**Rapport** Enquête publique unique préalable à la déclaration de projet et au classement de voies dans le système autoroutier portant sur l'opération d'aménagement du système d'échangeurs de Pleyel (A86) et Porte de Paris (A1) sur la commune de St Denis (93)

Commission d'enquête : M-C Eustache Présidente, S Frézel et A Clerc titulaires

– octobre 2019 – 187

Figure 41 : Carte des mouvements en UVP/h au carrefour Anatole France / Jules Saulnier (HPM)

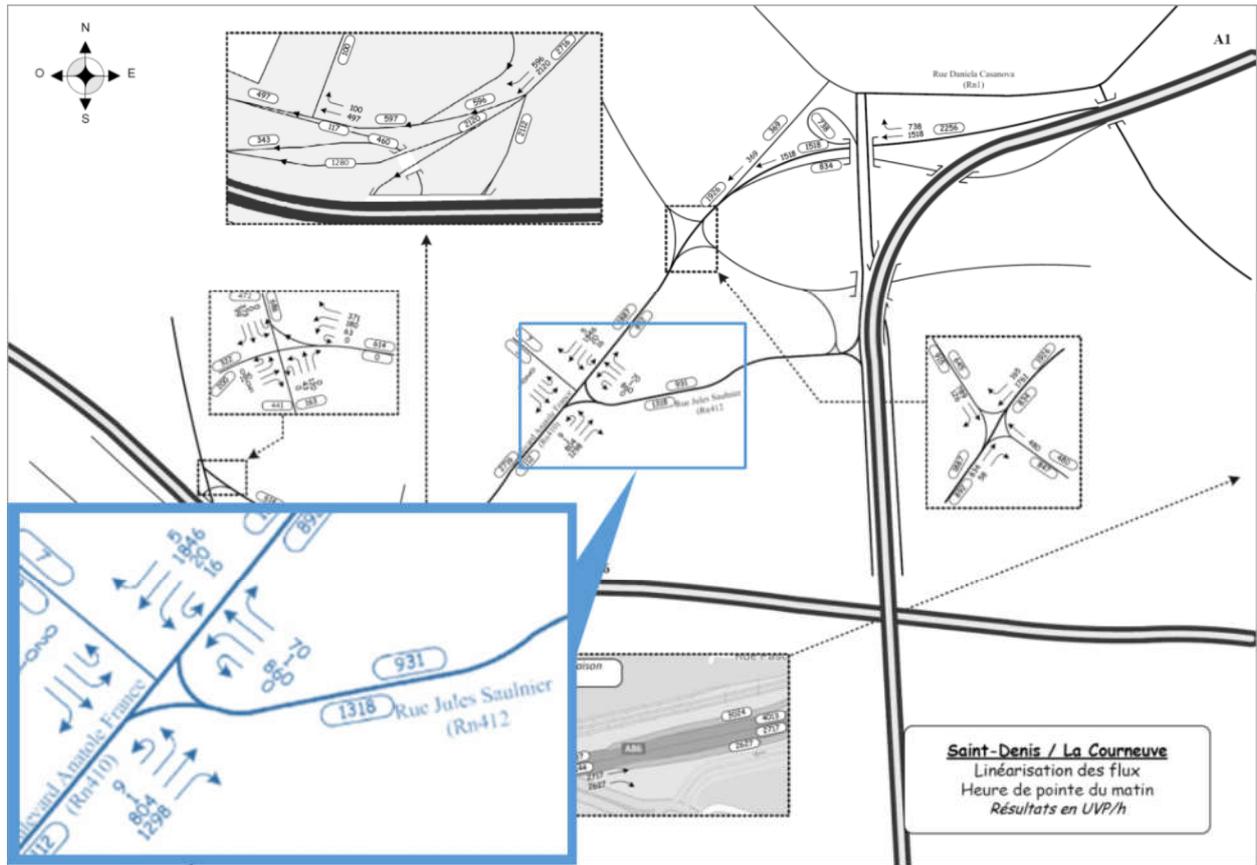
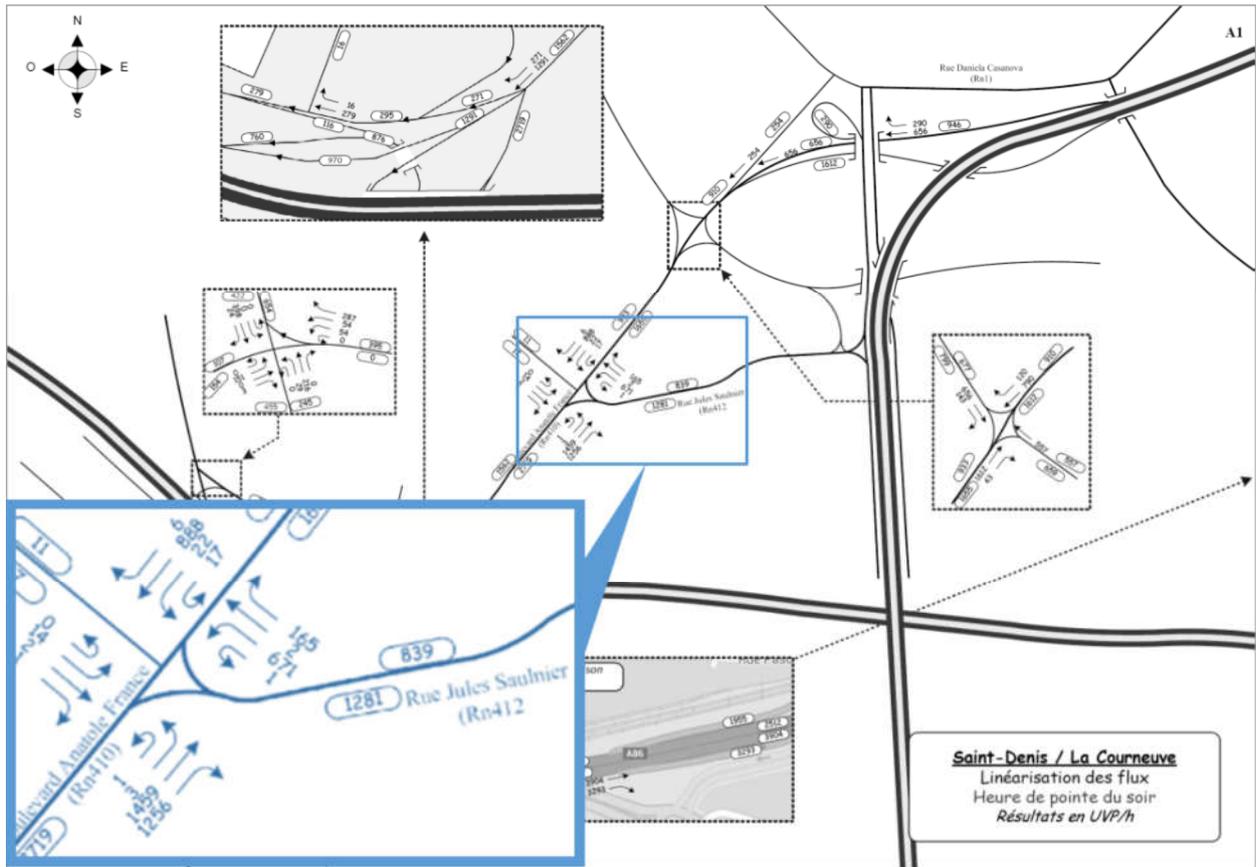
**Q1: Nous souhaitons donc obtenir des explications sur les raisons d'une telle projection de diminution des trafics sur la rue Jules Saulnier.**

*Pour comprendre pourquoi une baisse de trafic est attendue sur la rue Jules Saulnier, il faut analyser les déplacements réalisés par les usagers. Nous nous appuyons sur le diagnostic réalisé par notre prestataire. L'étude a été réalisée en 2013 et actualisée en 2015 sans changement majeur. En outre, la mise à jour du modèle en 2018) par le bureau d'études CDVia confirme les ordres de grandeur.*

- *Pour le transit Ouest -> Est, le trafic arrivant sur le boulevard Anatole France nord vient à 80 % de la bretelle 8b et pour 20 % pour la rue Poulbot ;*
- *Une fois sur le boulevard Anatole France :*
  - *HPM : 6 UVP sur 10 tournent à droite sur la rue Saulnier et 4 UVP/10 se dirigent vers les bretelles de la Porte de Paris,*
  - *HPS : 4,5 UVP sur 10 tournent à droite sur la rue Saulnier et 5,5 UVP/10 se dirigent vers les bretelles de la Porte de Paris.*

*La fermeture des bretelles de la porte de Paris incite les usagers se dirigeant vers la Porte de Paris à rester sur A86 pour emprunter le barreau de liaison de la Courneuve.*

Figure 46 : Localisation des PMV installés par la DiRIF et système de contrôle d'accès à l'A86 extérieure

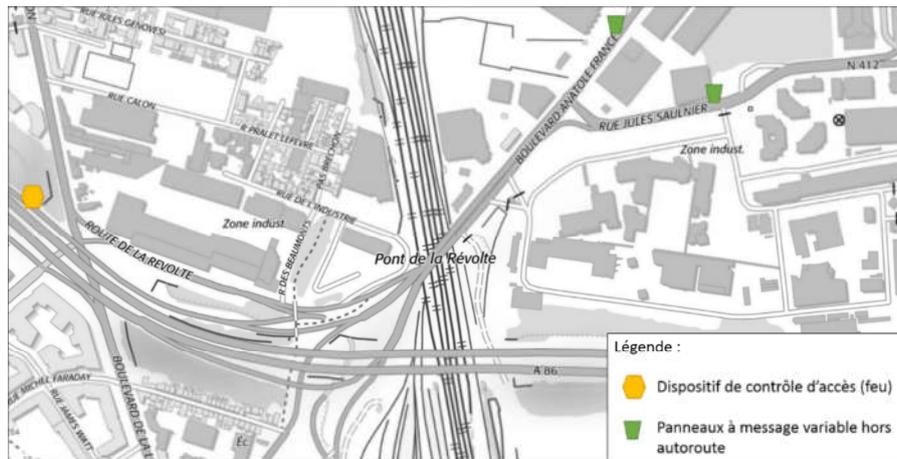
***Q2. Nous souhaitons également savoir pourquoi la DIRIF a récemment installé un panneau de signalisation « des événements et temps de parcours du réseau magistral » sur la voirie locale (voir photo ci-dessous), rue Jules Saulnier, si cette dernière n'a pas vocation à servir de barreau entre l'A1 et l'A86 ?***

Le panneau à messages variables (PMV) situés la rue Jules Saulnier a été installé par les services de la DiRIF. Ils ont pour mission principale d'informer les usagers empruntant la bretelle d'accès citée de l'état de circulation de l'A86 extérieure afin de les laisser libres de choisir entre l'emprunt du réseau magistral ou du réseau secondaire.

*Deux panneaux à messages variables (PMV), situés l'un sur le boulevard Anatole France et le second sur la rue Jules Saulnier (cf. image), sont en cours d'installation par les services de la DiRIF. Ces panneaux ont été posés dans l'optique de la mise en place d'un feu de contrôle d'accès sur la bretelle d'accès à l'A86 extérieure de l'échangeur Pleyel. Ils ont pour mission principale d'informer les usagers empruntant la bretelle d'accès citée de l'état de circulation de l'A86 extérieure afin de les laisser libres de choisir entre l'emprunt du réseau magistral ou du réseau secondaire. Ces PMV sont*

Figure 47 : Carte de trafic & Localisation de la rue du Docteur Finot

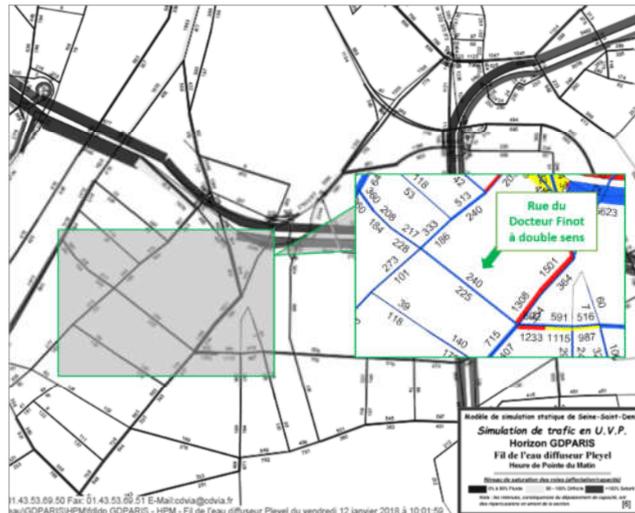
- b. Les cartes de trafic HPM et HPS « actuels » et « fil de l'eau » sont obsolètes (elles datent de juin 2017) et présentent des erreurs dans le fonctionnement du réseau local : *Comme par exemple la rue du Dr Finot notée en sens unique sur les cartes « actuelles », les voiries en double sens sur Saint-Ouen dans le prolongement de la rue Ampère. De même, des erreurs impactantes existent sur les modèles HPM et HPS de la variante B optimisée comme l'utilisation de la rue Poulbot jusqu'à la rue du Landy alors que rien n'est possible à ce niveau d'avancement des autres projets d'aménagement.*

**Q4 : Ces erreurs entraînent, à notre sens des oublis de report de véhicules qui sont pourtant délétères pour les populations de Pleyel et qui tendent à minimiser**

Les erreurs pointées par le collectif Pleyel à Venir ont été soulevées par le collectif lors de la concertation. Dès la phase post-concertation, le réseau local a été mis à jour. Ainsi, sur la carte ci-dessous datée de janvier 2018, le boulevard Finot est à double sens.

Figure 42 : Schéma de principe de l'aménagement de la rue Poulbot

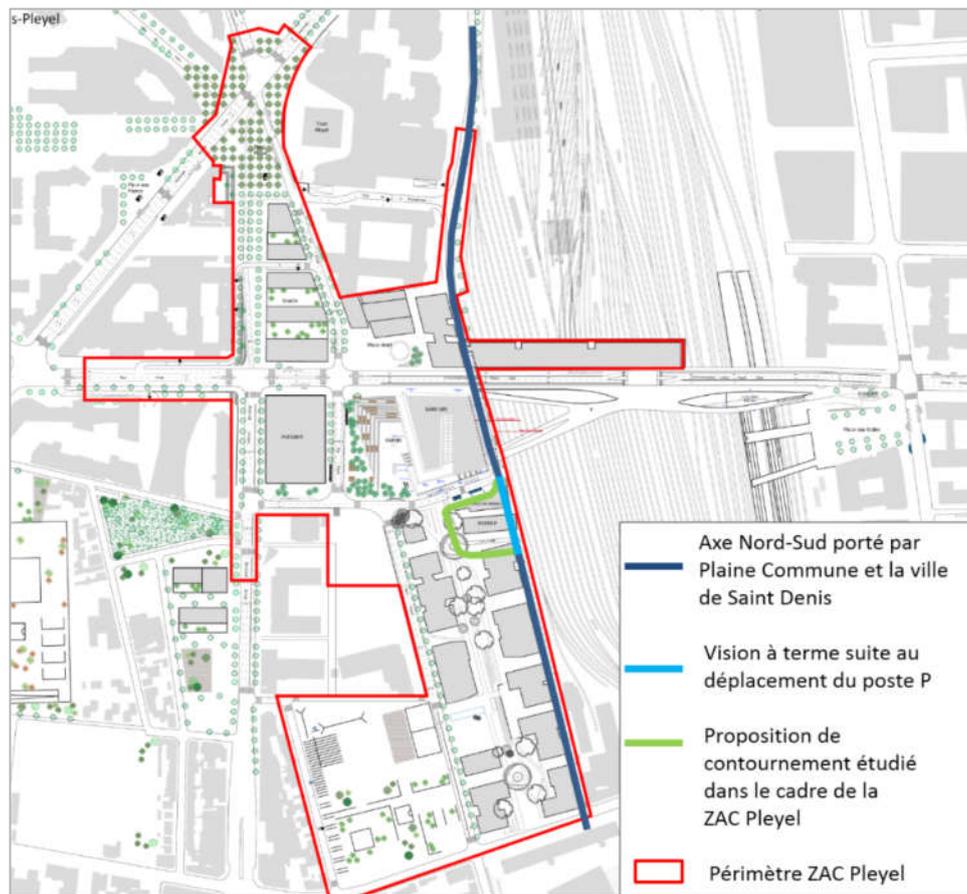
- c. Un trafic de transit entre A1 et A86 conservé sur un Boulevard Anatole France toujours pas apaisé sur toute sa longueur : *annexe B page 22 : La fermeture permettra également de limiter l'utilisation du réseau routier local pour le transit entre les autoroutes A1 et A86 (ce trafic étant estimé à 25% du trafic sur le réseau local, avec 850 à 950 véhicules/heure en heure de pointe- données 2015). D'après Laurent Russier, maire de Saint-Denis : ce trafic serait plutôt de 50% et en tout état de cause à mesurer précisément (propos tenus le 10/05/ 19 lors d 'une réunion avec les riverains à la mairie de St-Denis).*

Plaine Commune s'est engagé dans le cadre de sa contribution à prendre les mesures conservatoires nécessaires (réduction de l'emprise de la centrale de mobilité) pour permettre le prolongement de la rue Poulbot suite au déplacement du poste P dont la temporalité n'est pas définie. De plus Plaine Commune s'engage à étudier, dans le cadre de la ZAC Pleyel, les moyens compatibles avec les orientations présentées en concertations pour limiter le trafic à proximité des sites sensibles. En particulier Plaine Commune étudiera, dans le dossier de réalisation de la ZAC prévu courant 2020, la faisabilité technique d'une voie de contournement du poste P par l'ouest permettant de préfigurer cette liaison Nord/Sud le long des voies ferrées. Le schéma de principe de cet aménagement figure ci-dessous :

Figure 49 : Flux de trafic, secteur Lamaze, actuel, et à l'horizon 2030 avec et sans projet, en HPM (vert) et HPS (orange)

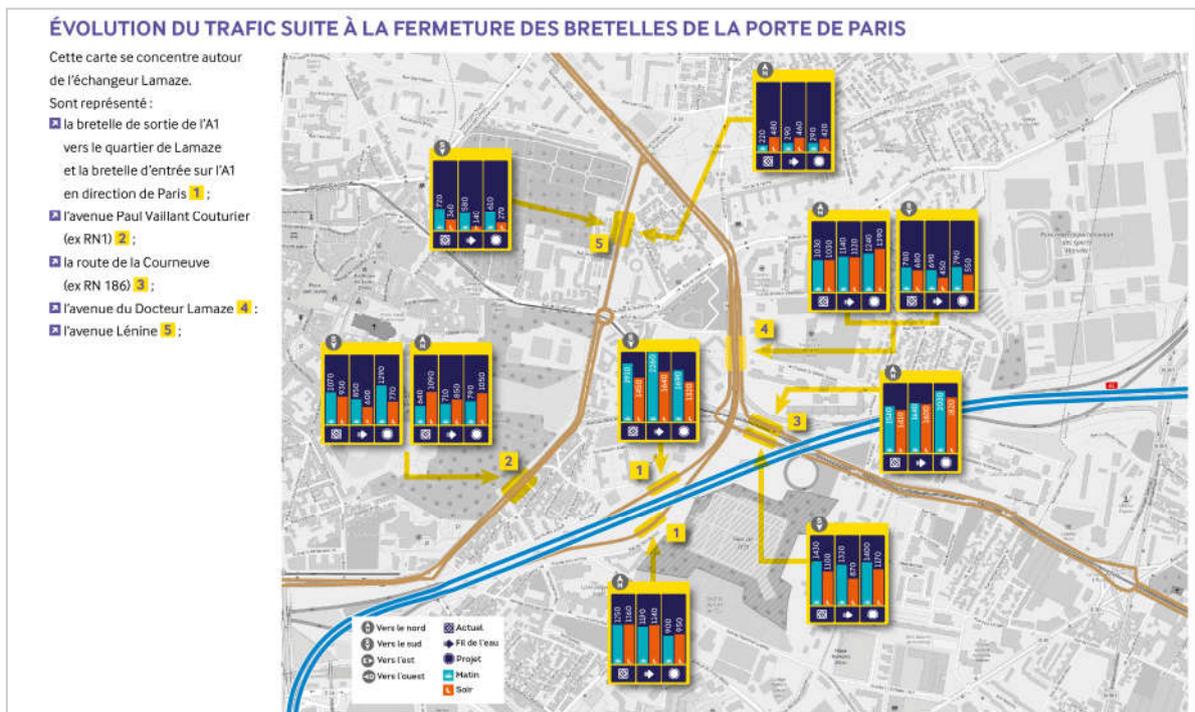
***Q7 ; Nous demandons au Maître d'ouvrage de réagir sur ces chiffres. Lors de la concertation préalable nous estimions l'augmentation du trafic sur le quartier Pleyel à 30% en moyenne, par rapport à aujourd'hui, avec un pic sur le tronçon du Bd A. France attendant au groupe scolaire de plus de 300% d'augmentation de trafic. Le Maître d'ouvrage peut-il nous fournir un tableau de synthèse qui permettra à chacun d'identifier les rues où le trafic augmentera à cause du projet (par rapport au fil de l'eau 2030 et par rapport à l'actuel) afin de saisir l'opportunité du projet en fonction de son lieu de vie ?***

Les chiffres présentés dans l'observation portent sur les voiries du secteur Lamaze et sont cohérents avec ceux présentés dans le dossier d'enquête publique. Les bretelles de Lamaze étaient en partie utilisées pour accéder à l'A1 et sortir (ou entrer) par les bretelles de la Porte de Paris. La fermeture des bretelles de la porte de Paris supprime un trafic local qui n'avait aucune raison de circuler sur le réseau routier magistral. Ce report de trafic est donc cohérent avec l'objectif de hiérarchisation des réseaux porté par le projet.

Les bretelles de Lamaze étaient en partie utilisées pour accéder à l'A1 et sortir (ou entrer) par les bretelles de la Porte de Paris. La fermeture des bretelles de la porte de Paris supprime un trafic local

En global, la nouvelle répartition des flux de trafic conduit à une augmentation des circulations de 6% sur le secteur Lamaze avec une nette diminution du trafic sur les bretelles de l'échangeur (-20%). La gestion des feux aux carrefours en sortie d'autoroute permet de gérer le léger report de trafic.

Figure 51 : Synthèse de l'évolution du trafic sur le secteur Pleyel en HPM, horizon 2030

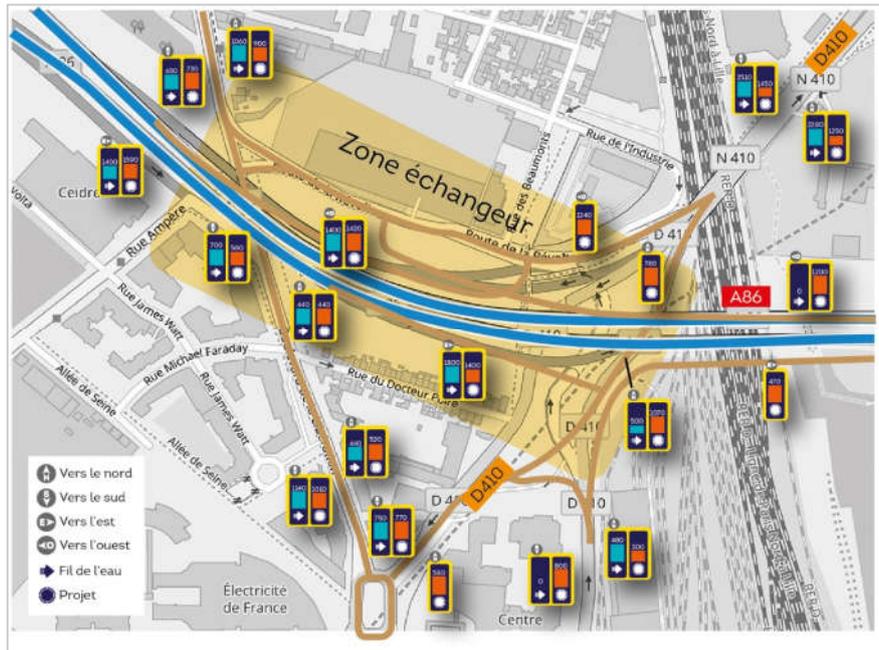
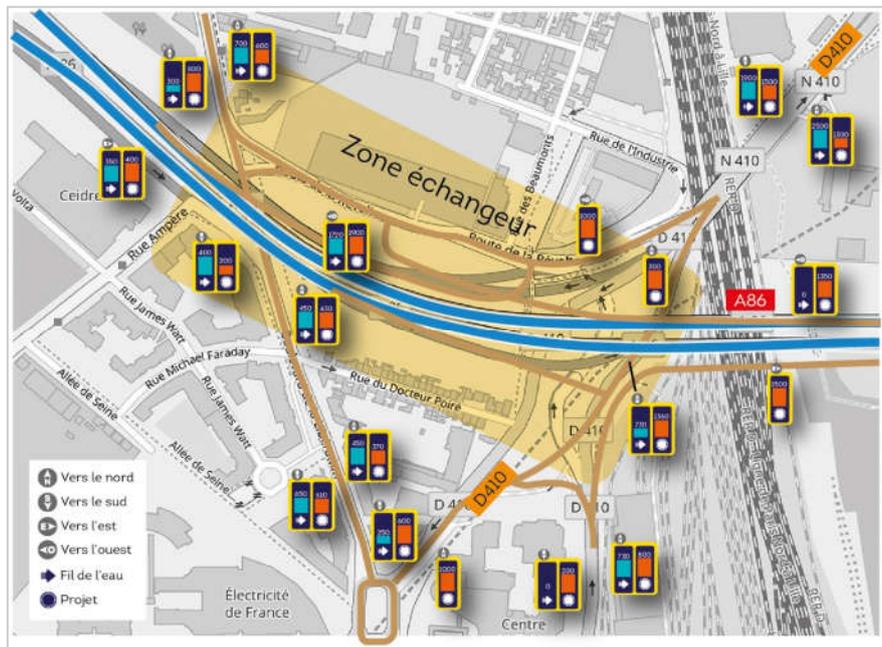
**Q31. D'où viennent les 795 UVPH de Poulbot? Les modèles de trafic sont beaucoup trop succincts et pas assez élargis pour permettre une bonne compréhension des circulations du secteur et du fonctionnement du diffuseur en lien avec le réseau local.**

Les 795 UVP/h sur la rue Poulbot proviennent :

- Pour 48 % de la bretelle 8b,
- Pour 28 % du boulevard Anatole France Nord,
- Pour 24 % du boulevard Anatole France Sud.

*Concernant plus spécifiquement la rue du docteur Poulbot, les 795 UVP / h (soit unité de véhicule particulier par heure avec 1 véhicule léger = 1 uvp, 1 poids-lourd = 2 uvp et 1 deux-roues = 1/3 uvp) évoqués par le collectif Pleyel sont des usagers qui descendent vers le Sud par la rue Poulbot en heure de pointe du matin (HPM), comme on peut le voir sur la carte suivante qui présente les origines/destinations avec le scénario projet à l'horizon 2030.*

Figure 43 : Carte de trafic scénario avec projet à l'horizon 2030 en HPM

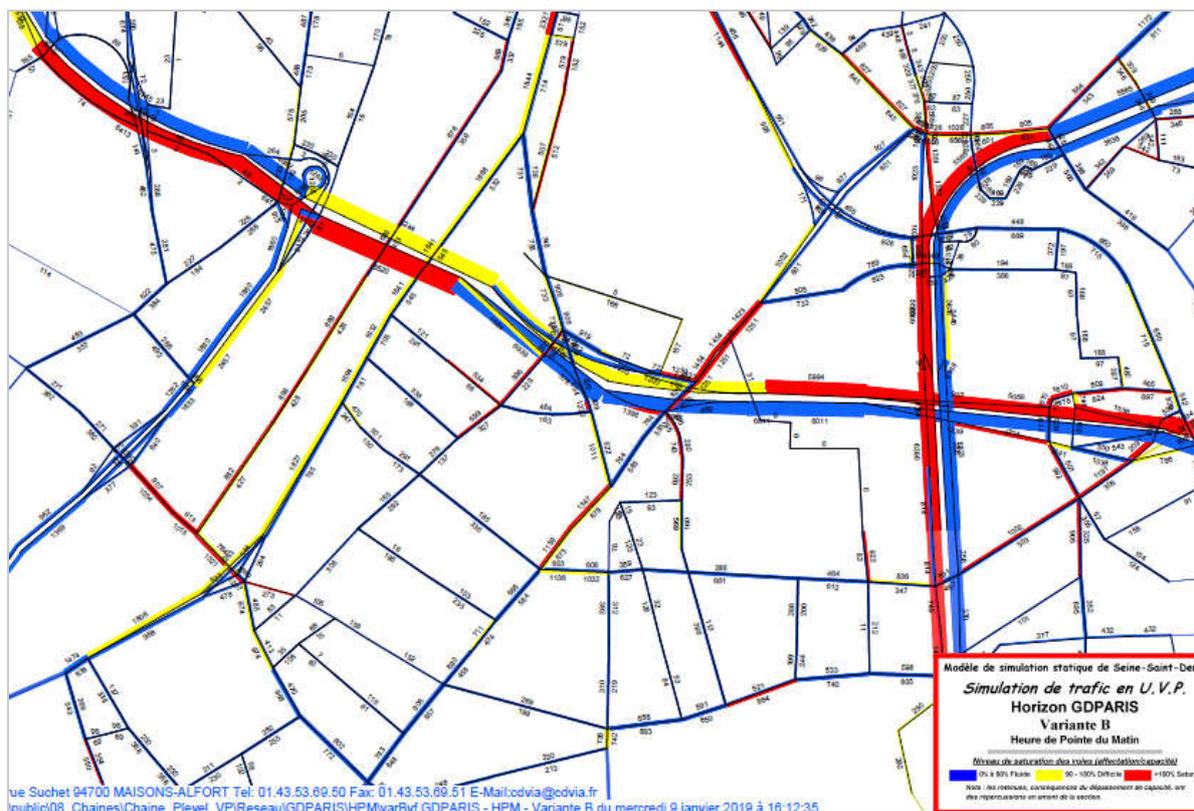
**Q33 :** *Nous demandons, et ce depuis 2018, les cartes de trafic avec la charge journalière par tronçon de l'ensemble du réseau magistral et local sur la bande d'étude et ce aux différents horizons (actuel, fil de l'eau 2024, Variante B optimisée 2030). Nous voulons savoir combien de véhicules par jour vont circuler sur les différentes voiries dans chaque sens. Les questionnements ci-dessus rappellent à quel point les cartes de trafic par brin en TMJA mis à jour avec des données 2019 (sur Pleyel, Porte de Paris, Lamaze et Stade de France, ainsi que le réseau magistral A1 et A86 jusqu'au barreau de la Courneuve) sont nécessaires à une bonne appropriation citoyenne du devenir des circulations sur le quartier.*

Nous présentons ci-dessous les cartes de trafic dans le périmètre d'influence du projet, en HPM. Ces cartes étant issues d'une modélisation, ce ne sont pas tant les chiffres indiqués que les tendances qu'il convient de regarder. Les voiries en rouge sont saturées, en jaune l'écoulement du trafic est difficile et en bleu fluide.
